蓬赛斯花园二期规划方案调整公示

蓬赛斯花园二期建设项自于2007年6月27日经安顺市城乡规划局批准建设(建设工程规划许可证编号2007-32)。随着项目实施建设, 为更好打造小区品质和居住环境, 满足市场需求, 建设单位贵州蓬赛斯房地产开发有限公司提出申请, 在不突破原批准地上规模和容积率的前提下对未实施的高层部分调整规划设计方案。经我局研究审查, 同意调整, 现按《中华人民共和国城乡规划法》的规定, 将调整规划设计方案进行公示, 征求周边住户意见。调整具体情况如下:

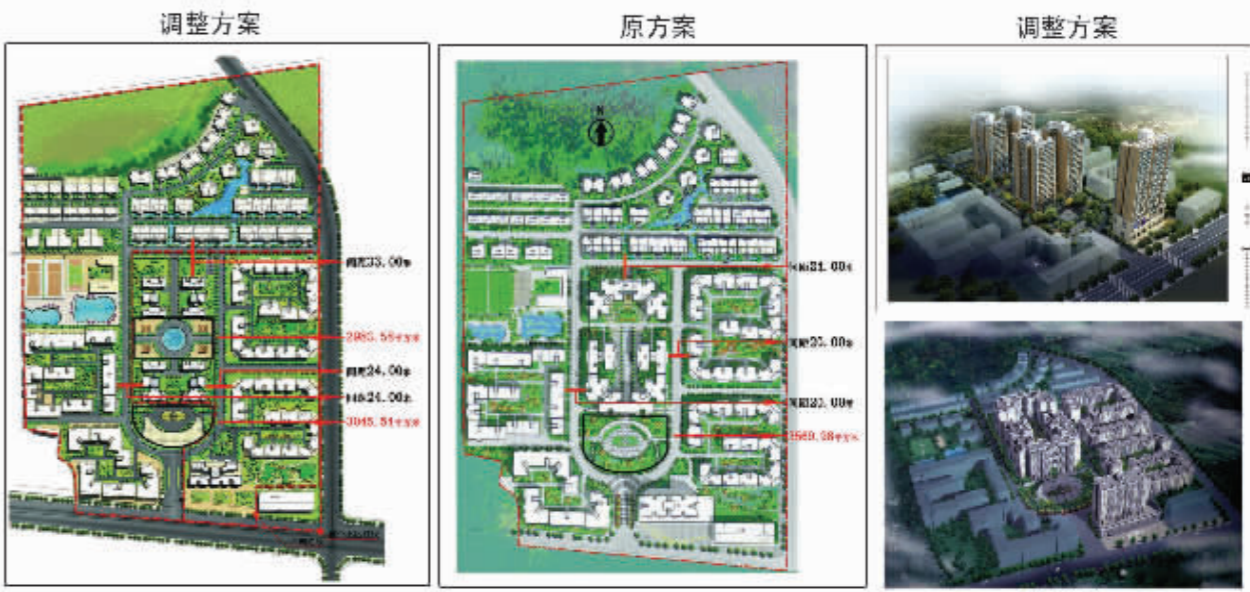
- 1. 调整方案在布局上, 将原方案围合式布局进行调整, 降低建筑密度, 增大绿化面积(从原中心花园3569.98m²扩大到6029.12m²), 再结合架空绿化层, 增加小区内休闲活动的需求。 2. 调整方案在建筑层数上, 适当的提高建筑层数, 将原批准方案的4栋11+1层高层调整为2栋20层, 2栋21层, 1栋14层高层调整为22层, 户型由大户型调整为小户型, 地下停车场由9801m²调整为20005m², 停车位由原177辆增加到532辆。
